BAB VI

EVALUASI DESAIN

Desain Hunian Bertingkat di Samirano sebelumnya mendapat beberapa saran untuk dilakukan perbaikan. Berikut adalah beberapa saran perbaikan desain yang telah penulis lakukan, yaitu:

Gambar. 1 Siteplan Sebelum

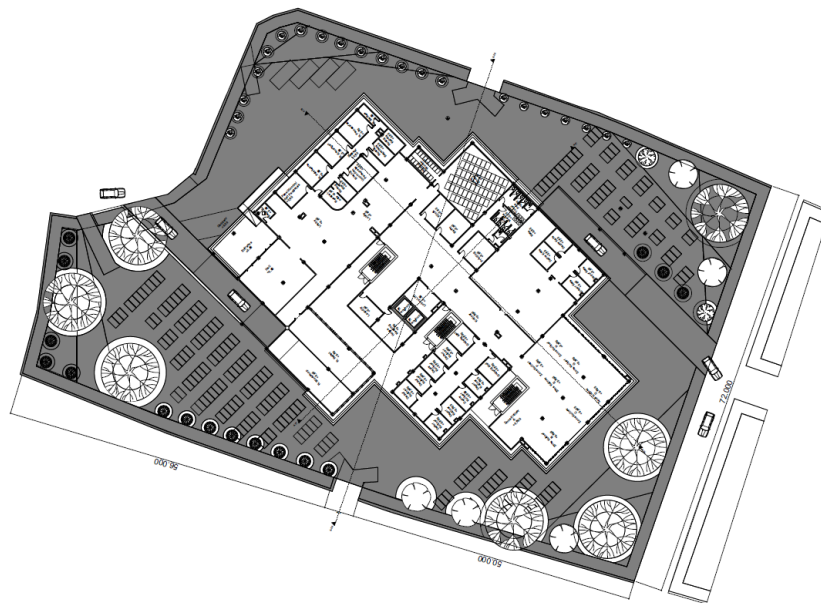
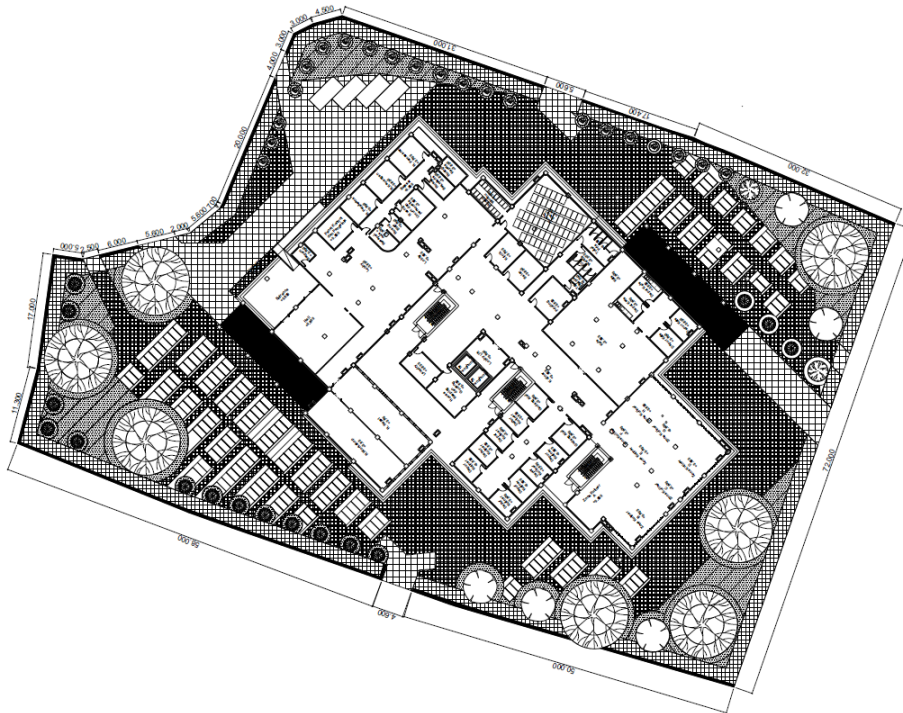
Pada dokumen sebelumnya, dokumen rancangan siteplan minim dalam memperlihatkan material yang digunakan, untuk perbaikannya, siteplan mengaplikasikan material yang digunakan untuk menjelaskan rancangan tapak hunian bertingkat ini. Hasilnya adalah sebagai berikut:

Hardcover yang digunakan beton dengan *paving grass block*, *pavement* 60x60, dan *pavement* 90x90 cm.

Gambar. 3 Basement Sebelum

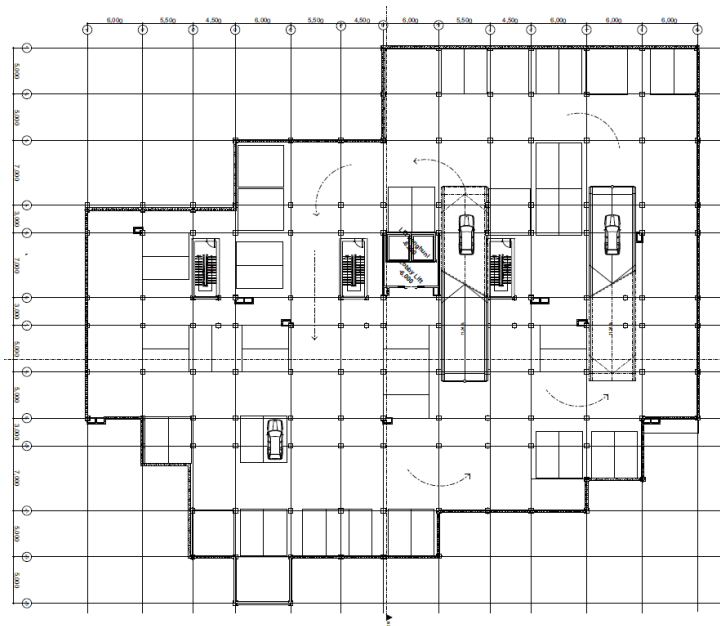
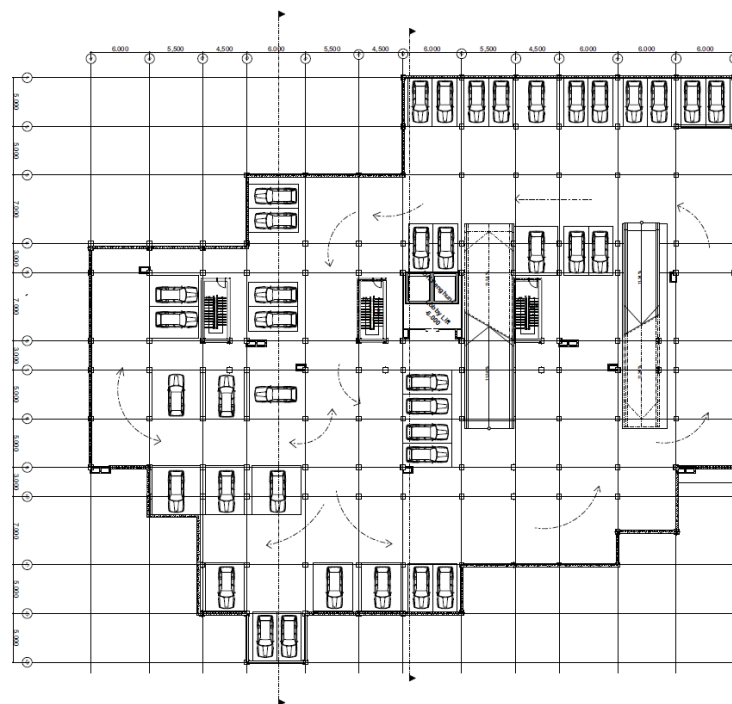
Pada rancangan sebelumnya, banyak kolom pada basement merupakan hasil dari dilatasi struktur massa hunian. Ini tidak dapat dipungkiri, karena atas arahan desain hunian yang paling utama, memberikan dampak pada rancangan basementnya. Namun beberapa jarak kolom 7 m dianggap cukup untuk manuver kendaraan. Untuk menambah keluasaan gerak kendaraan, dilakukan perbaikan dengan menambah luas untuk ruang parkir yang dibantu dengan pengelola parkir untuk penghuni memarkirkan kendaraannya. Hasilnya adalah sebagai berikut:

Gambar. 5 Tangga Tertutup

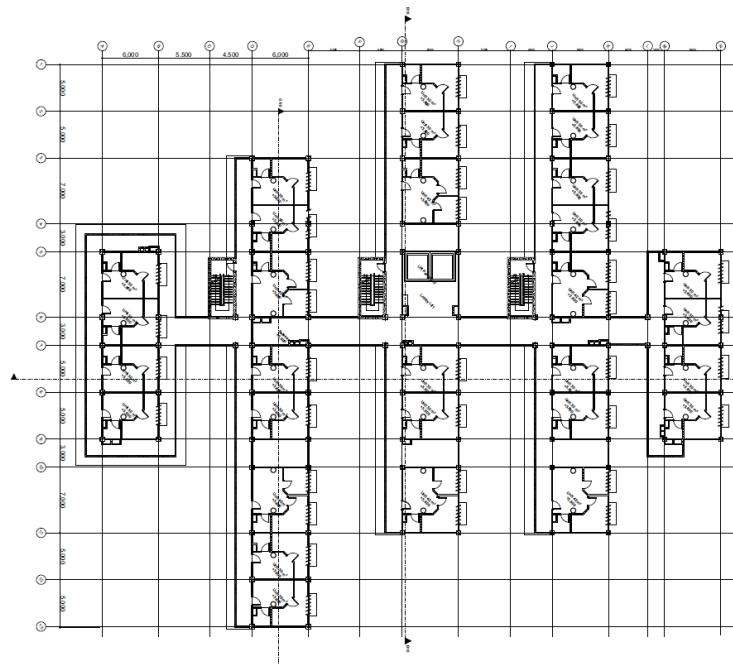
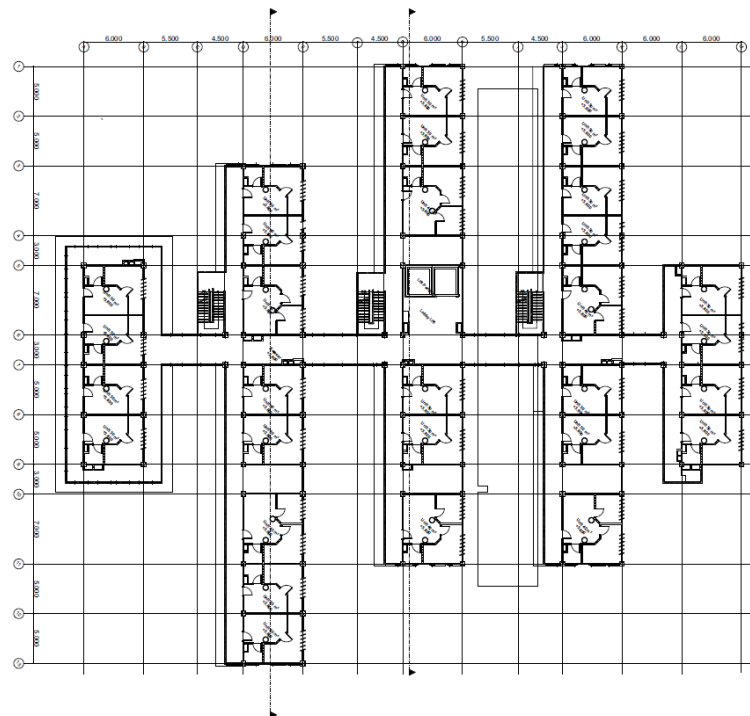
Sebelumnya keberadaan tangga yang tertutup mengurangi masuknya cahaya alami ke dalam ruang. Maka, atas pertimbangan cahaya, perbaikan dilakukan dengan menukarnya menjadi tangga terbuka yang mana digunakan pula sebagai akses pegawai ke lantai teratas (atap). Untuk perbaikannya adalah sebagai berikut:

Gambar. 7 Shaft Lantai Dasar Sebelum

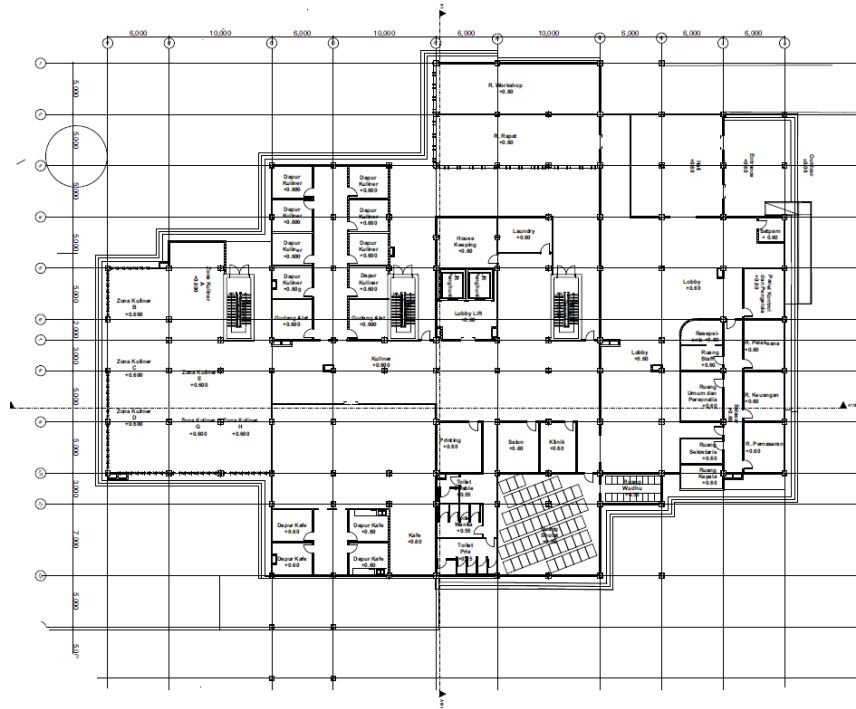
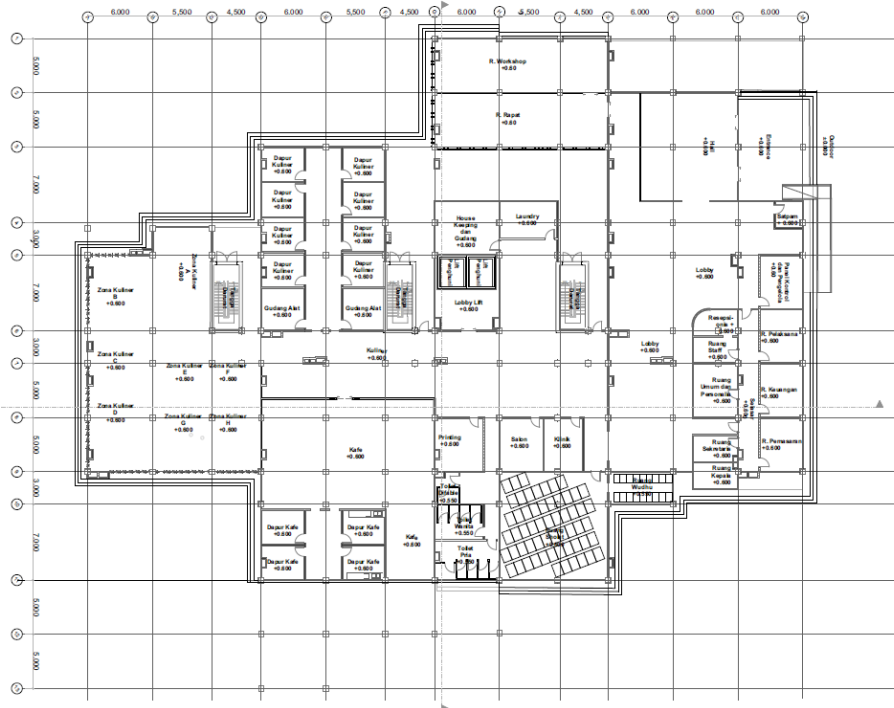
Pada gambar teknik sebelumnya, notasi *shaft* dan grid terbaru belum dimunculkan. Pada perbaikan gambar teknik yang telah dilakukan, notasi *shaft* dan grid terbaru telah dimunculkan. Seperti pada gambar-gambar berikut ini:

Gambar. 9 Detail Interior Sebelum

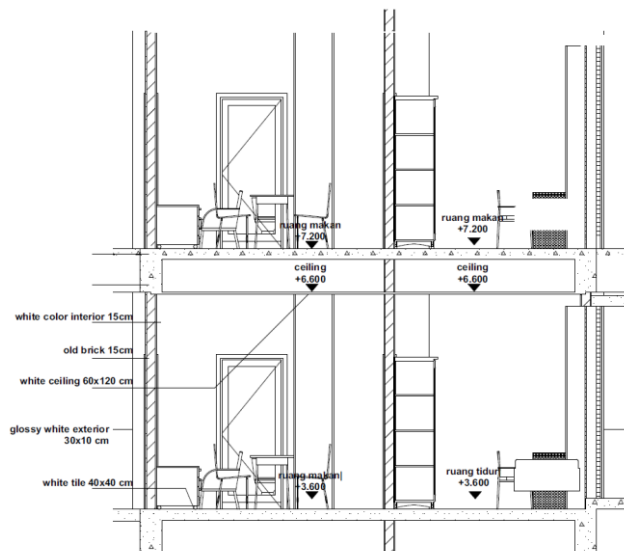
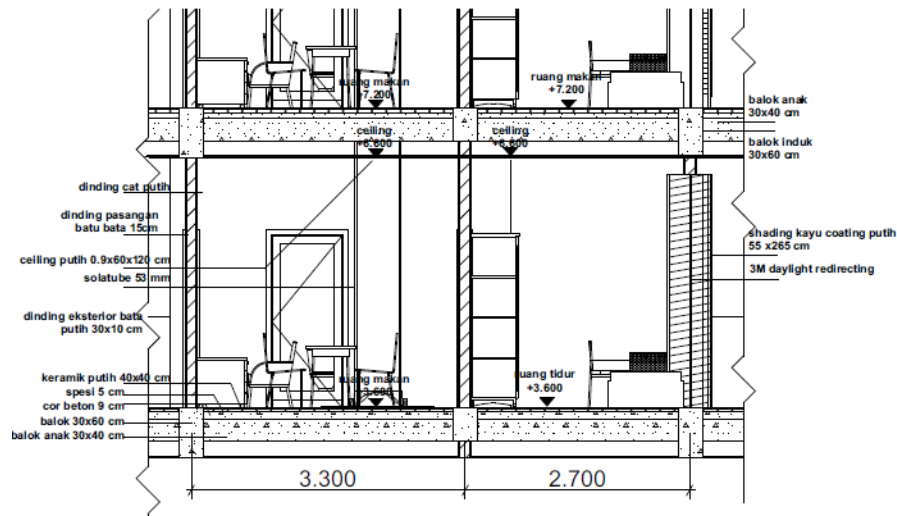
Pada dokumen perancangan sebelumnya, detail interior kurang memperlihatkan balok. Maka dilakukan perbaikan pada gambar dokumen tersebut, yaitu sebagai berikut:

Gambar. 11 Detail Solatube

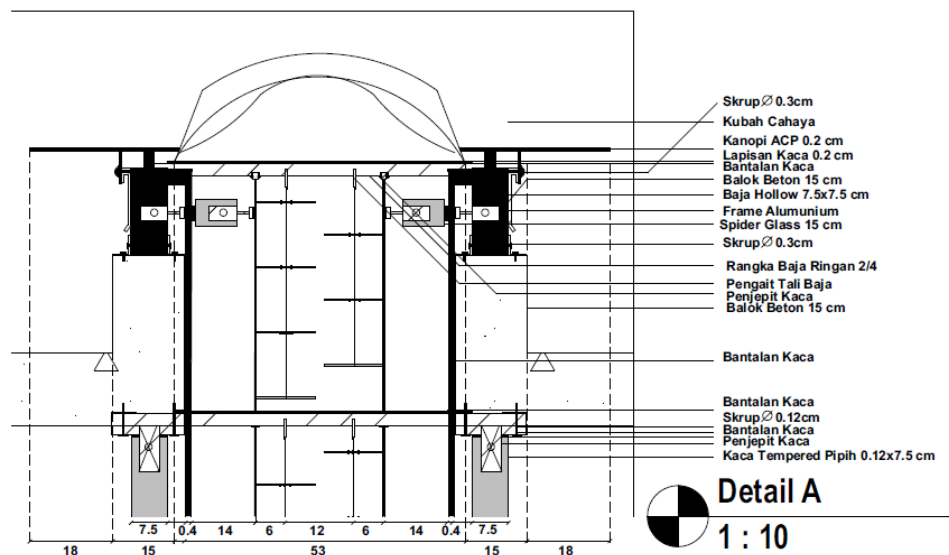
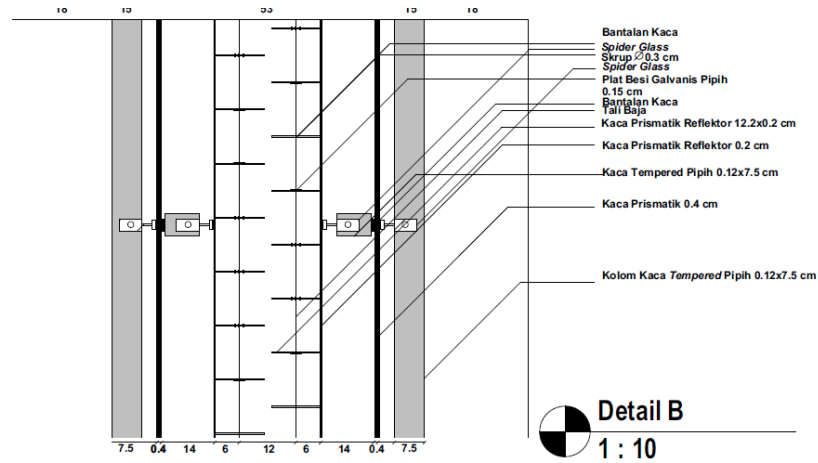
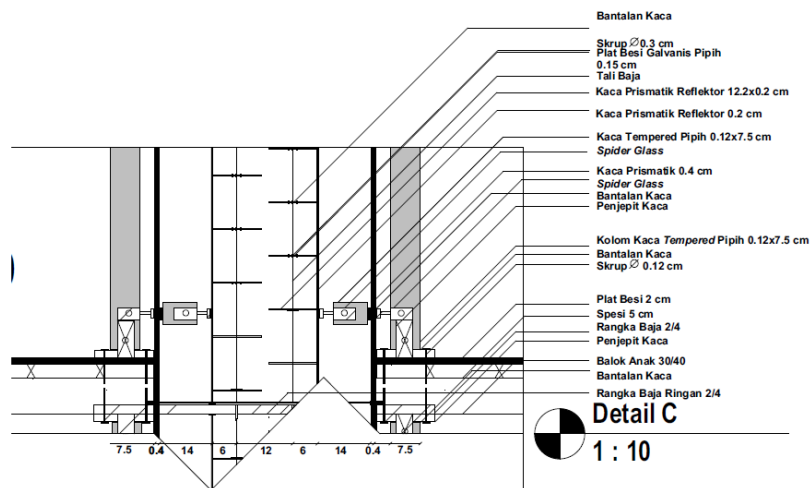
Perbaikan yang dilakukan adalah memberikan detail untuk solatube yang digunakan.
